Carta de resposta aos pareceres da Reserva Ecológica Nacional (REN): Proposta de delimitação para o concelho da Guarda

Resposta ao parecer da CCDRC - Comissão de Coordenação e Desenvolvimento Regional do Centro, vinculado na Ata para votação final da Proposta de Plano Diretor Municipal da Guarda, da 2ª Reunião Plenária, final, da Comissão Consultiva (CC), e ao parecer da Agência Portuguesa do Ambiente (APA), IP/ARH do Norte, com número de referência S045409-202407-ARH.DPI: ARHN.DPI.00042.2021, emitido a 26/07/2024.

Subject: RE: CALM_ALB_REN Guarda-Resposta ao parecer DSOT-DOTCN 446/2022 Proc: REN-GU.07.00/1-19

CALM: Análise considerando a ZA agora proposta e a ZAC analisado informalmente.

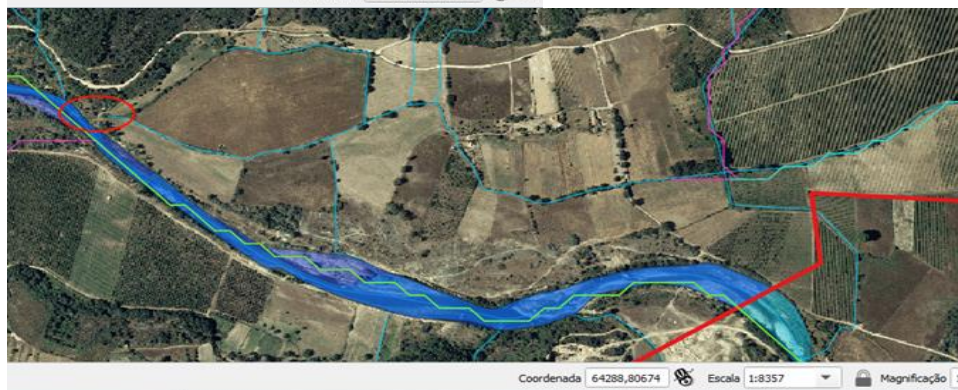
- Identificar o critério para integração em REN, dos CALM ID53; ID14; ID9; troço de montante ID7, quando a continuidade de montante também é feita pelo ID8; Em caso de não identificarem o critério e constatarem relevante interesse ecológico, pode ser esse mesmo a justificar a sua manutenção em REN.
- Confirmar se efetivamente existe esta continuidade nos cursos de água, uma vez que tanto a hidrografia de base como a rede geocodificada da APA apontam no sentido oposto, em que a drenagem inicia-se aí para nascer

Coordenada 70825.8,106944.2

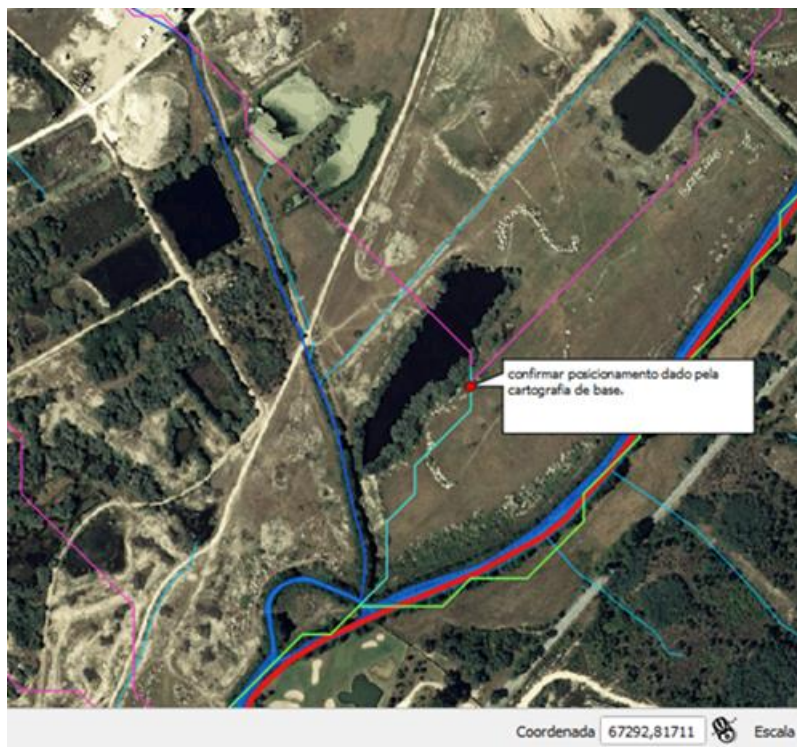
- Confirmar posicionamento dado a partir da cartografia de base, sendo este divergente de alguns referenciais adotados – verificar se lagoas adjacentes devem ser integradas no leito dos respetivos cursos de água.

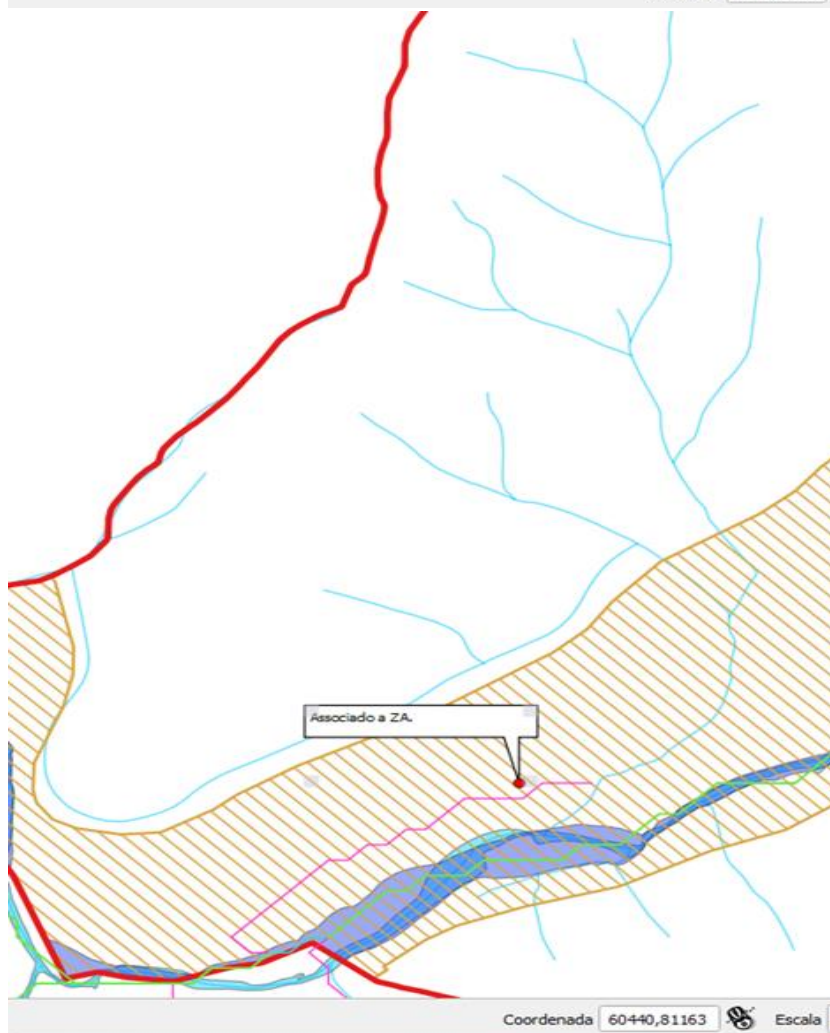
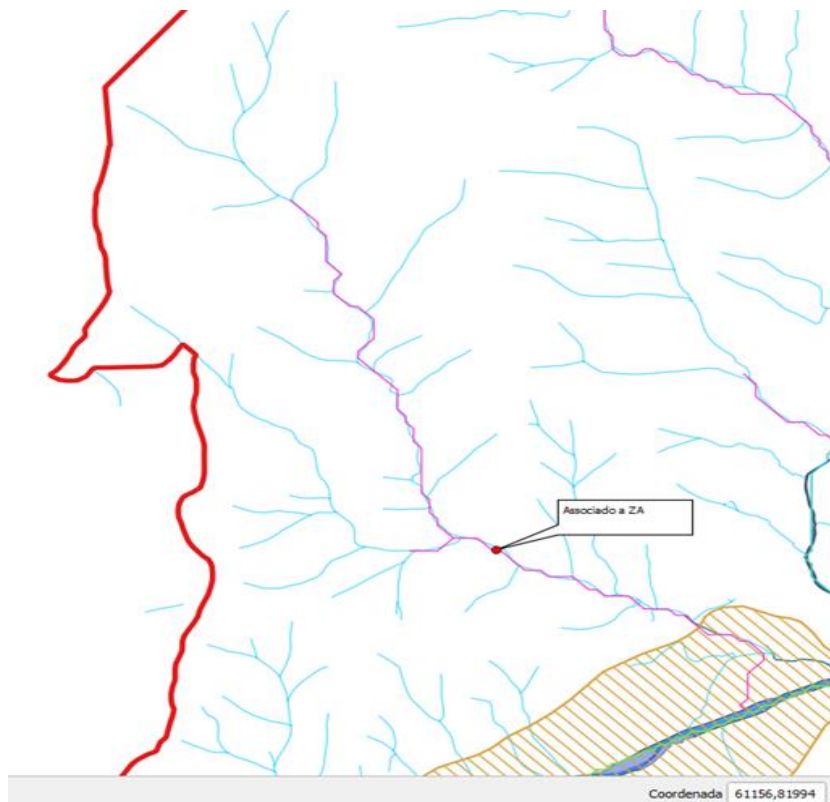
- Prolongar para montante os CALM com ID33; alterar troço de montante do ID18, ID5, ID63, ID68 (de acordo com carta militar o novo troço drenará uma bacia de maior área e o seu leito revela maior expressão, nos ortos2018);

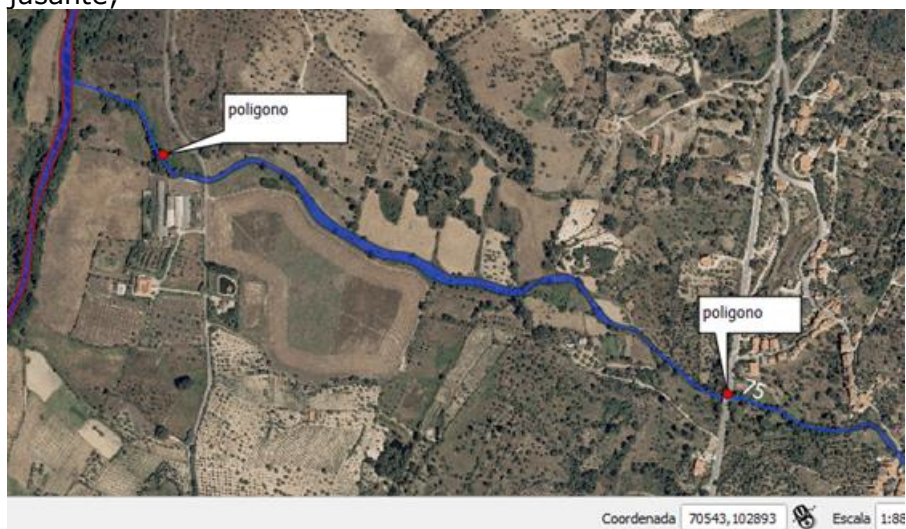
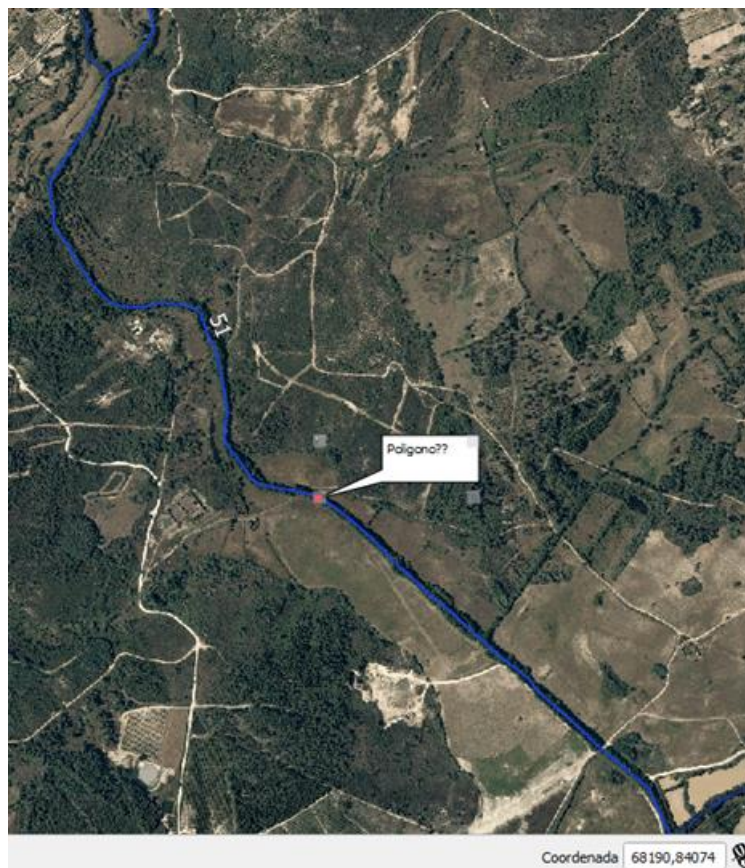
- Promover a continuidade na representação poligonal do ID 75, no seu troço terminal; ID18 no troço de montante; ID23; ID28, pelo menos até à ETAR; ID36; ID42 na sua totalidade; ID43 troço de jusante; ID50 troço de montante; ID55; ID51 (se troço terminal do ID52 é representado por polígono porque não delimitaram também o ID51 por polígono, onde o

mesmo desagua??); ID58; ID6; Tornar o ID5 em polígono, no seu troço de jusante;

Coordenada 69740,85909

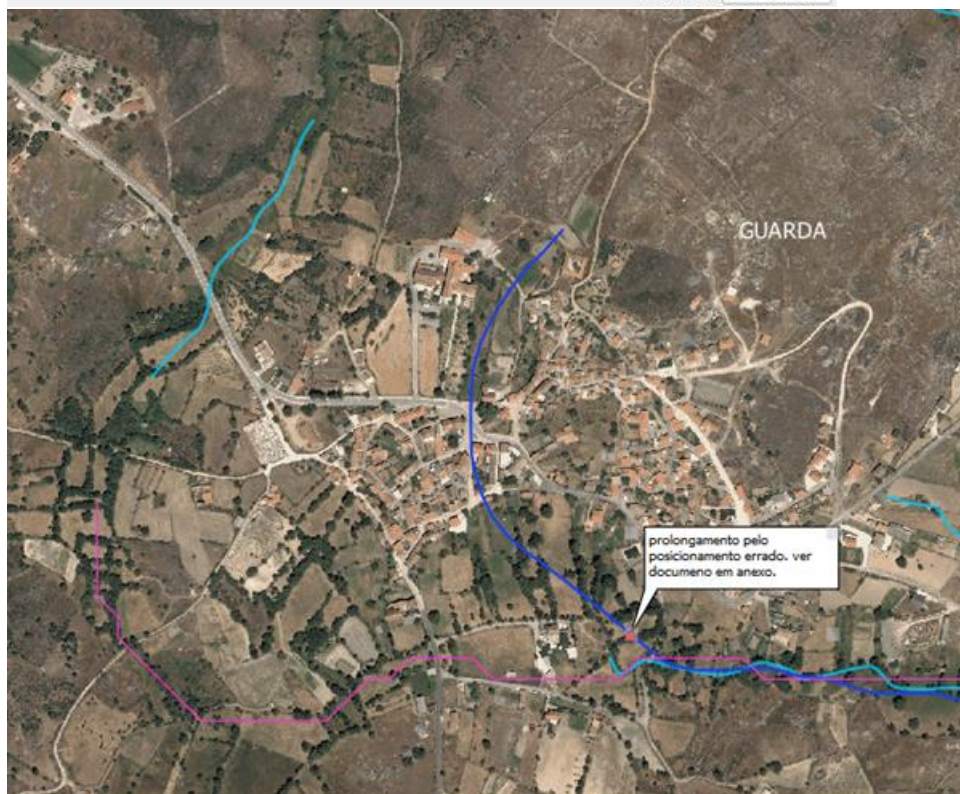
No documento em anexo são colocadas algumas questões nas situações que suscitam dúvidas e orientações para outras em que não se concorda com a decisão tomada, ainda assim, as mesmas são identificadas em seguida:

Coordenada 88676,94481 Escala 1:7432

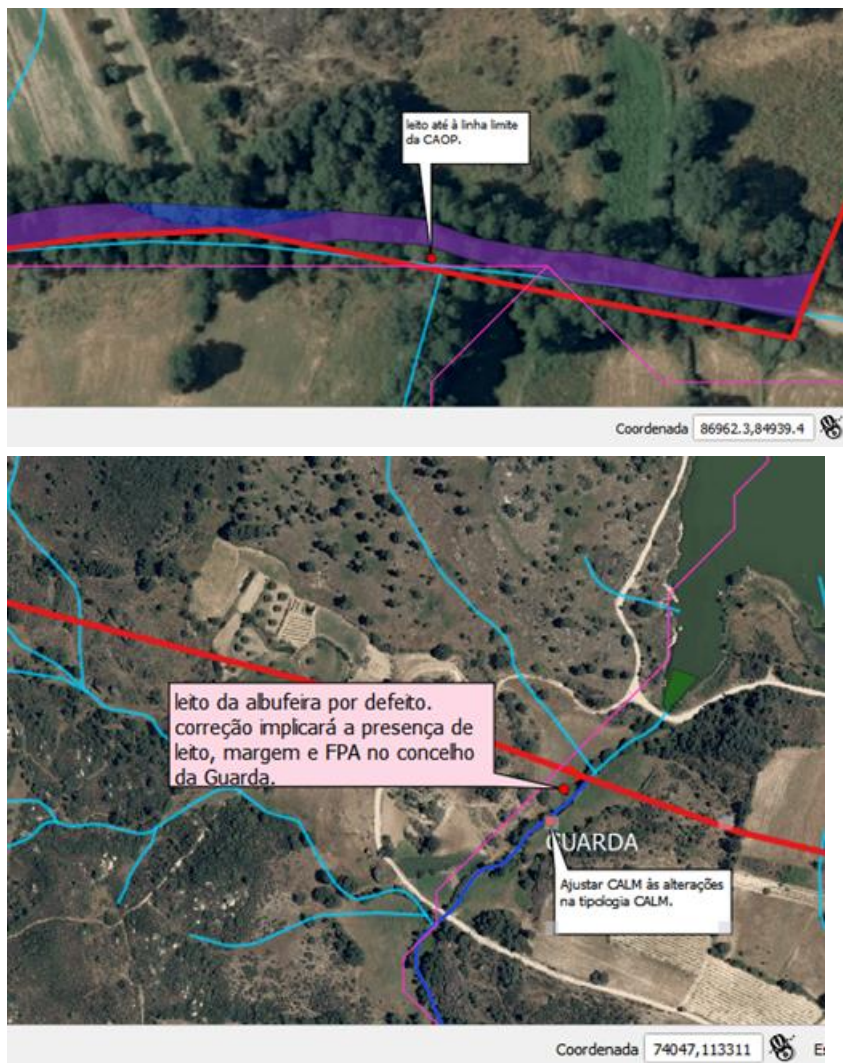
Quanto à confluência de dois CALM poligonais, pretende-se que a proposta final não evidencie as linhas transversais aí representadas. Sugere-se que, paralelamente à shp partilhada, seja produzida uma outra dissolvida, em que os polígonos são agregados e fica com uma delimitação contínua, sem estas interrupções.

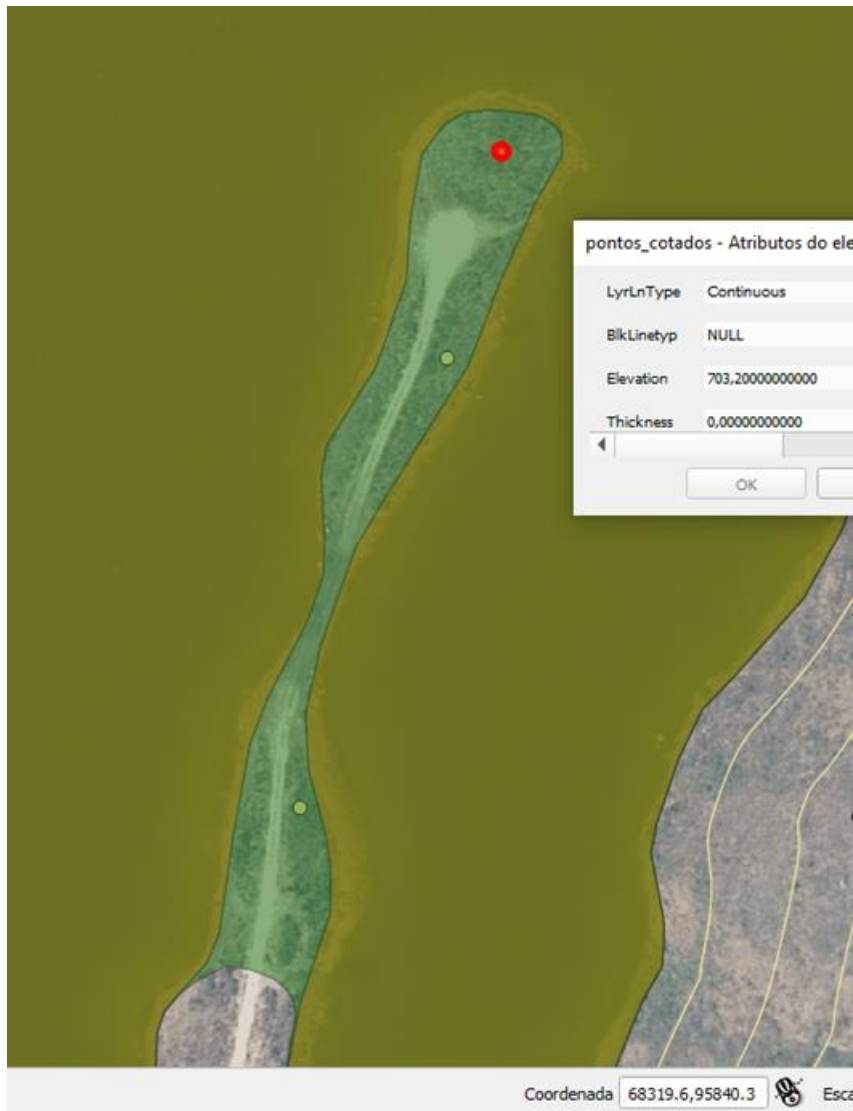
O resultado apresentado para a delimitação do leito das albufeiras do Cerejo e Caldeirão não é coerente com os ortos e altimetria de base.

Cerejo: Como se pode observar na imagem anterior, sendo o NPA de 577m, há pontos de cota ligeiramente superior a integrarem a delimitação proposta (577,1m)

e, no sentido contrário, há pontos de cota inferior (576,8m) a coincidir com a linha limite, quando este deveria estar totalmente integrado no leito.

Caldeirão: O ponto cotado de 702m, coincidente com a cota do NPA, deveria coincidir com a linha limite do leito; e, por sua vez, o ponto à cota dos 703,2, não deveria estar integrado no leito.

Assim sendo, deve-se efetuar novo exercício de extrapolação, considerando as curvas de nível, pontos cotados e hidrografia de base, e observar os ortos (eventualmente também imagens do Google Earth), fazendo uma análise crítica ao resultado obtido. Nos elementos intermédios, deve-se enviar o MDT gerado, o resultado da extrapolação e o resultado com ajustes por observação dos restantes referenciais.
